Avis
**sur projet de création d'une centrale hydroélectrique sur les
communes de Sers et Barèges (65)**

N°Saisine : 2023-012097

Avis émis le 14 septembre 2023

Figure 2 : Situation des aménagements hydroélectriques sur le Bastan à proximité du site d'implantation (à gauche) et à l'échelle du bassin versant du Bastan (à droite) (source : étude d'impact)

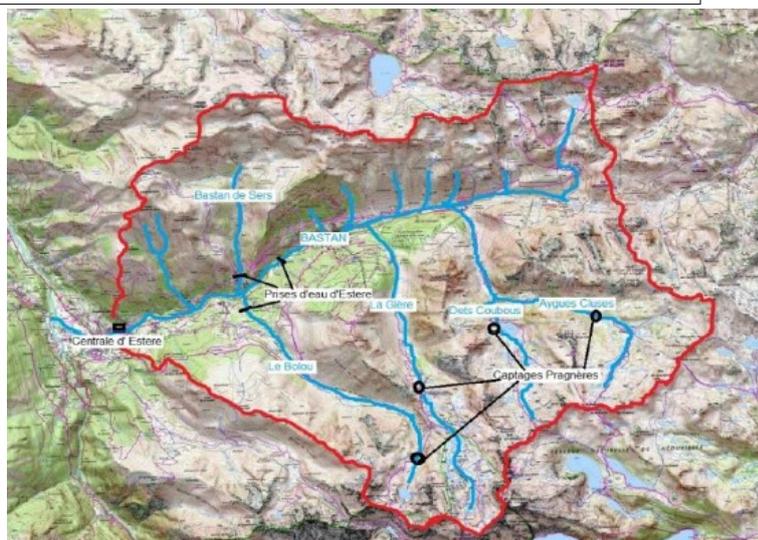
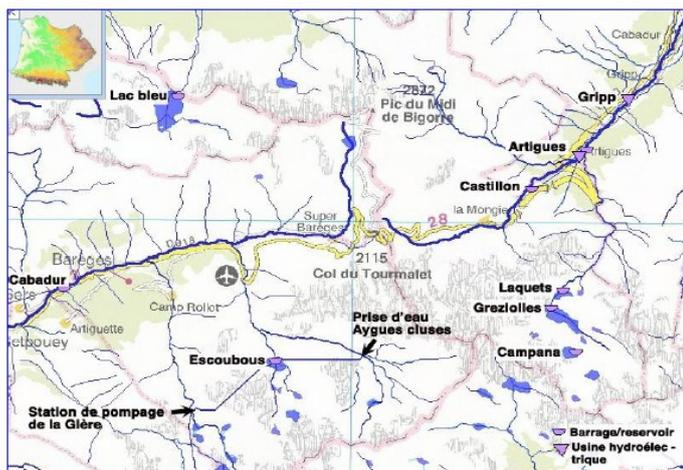
La MRAe note que le projet est localisé dans un secteur influencé par des prélèvements existants à usage de production hydroélectrique (cf figure 2 ci-dessous). Des ouvrages détournent les eaux du Bastan ou de ses affluents vers les usines de Pragnères ou Esterre qui restituent les débits dérivés soit sur le Bastan très en aval soit dans un autre cours d'eau. Ces prélèvements existants entraînent donc des réductions importantes du débit du Bastan. Des altérations de l'hydrologie et la morphologie du Bastan (à l'aval de la confluence avec le Dets Coubous) qualifiées d'élevées ont été identifiées dans les versions successives du SDAGE⁴ du bassin Adour-Garonne qui classe cette zone du Bastan en masse d'eau fortement modifiée (MEFM)⁵. Le Bastan, à l'amont de la confluence avec le Dets Coubous, et ses affluents, sont classés par le SDAGE en cours d'eau naturel en très bon état écologique.

La MRAe considère que l'analyse des effets cumulés doit prendre en compte la présence de ces ouvrages hydrauliques sur le même bassin versant. L'analyse des effets cumulés n'a pas été menée de manière complète et doit être reprise en intégrant les impacts cumulés concernant l'hydrologie du Bastan, les destructions d'habitats

La MRAe recommande d'intégrer dans l'analyse des impacts cumulés une étude des incidences cumulées du présent projet avec les ouvrages hydrauliques présents sur le bassin versant du Bastan sur l'hydrologie du Bastan et les destructions d'habitats piscicoles et du Desman des Pyrénées.
